44F-12-014

不具合連絡書

57-110-347/348-03

OTQ GBK2-GBL2 ESメッキ フープ

略図(必要な場合のみ)

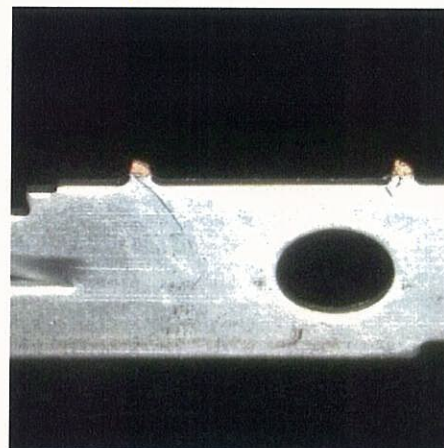
端子前後方向の変形及び欠けピン。欠けピン断面に下地(Cu)が露出していることからめっき後の発生。
